DODATEK č. 1
ke Smlouvě o dílo ze dne 22. 7. 2019
(dále jen „Dodatek“)

na zhotovení díla „**III/3219 Bílý Újezd**“.

EVIDENČNÍ LIST ZMĚNY STAVBY

SO 101, Komunikace

Proctorova zkouška - standardní + 2% vápna

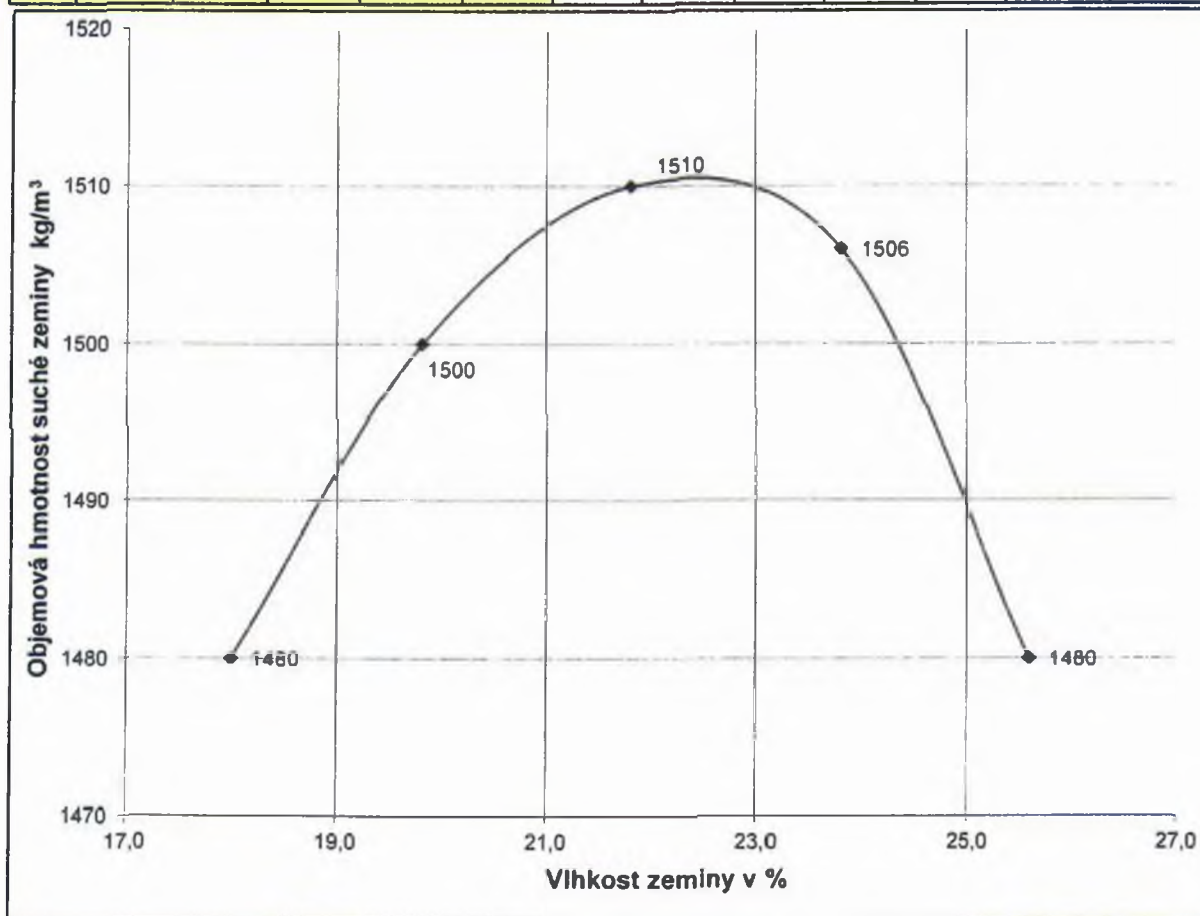
Věc: Vyláďení CSL k protokolu o zkoušce č.: 1092/19/CSL/HK

Na základě zjištěných výsledků zkoušek doporučujeme **do násypu dávkovat 2% vápna**
a do aktivní zóny dávkovat 3% vápna.

Max.obj.hmotnost = 1511 kg/m³

Optimální vlhkost = 22,5 %
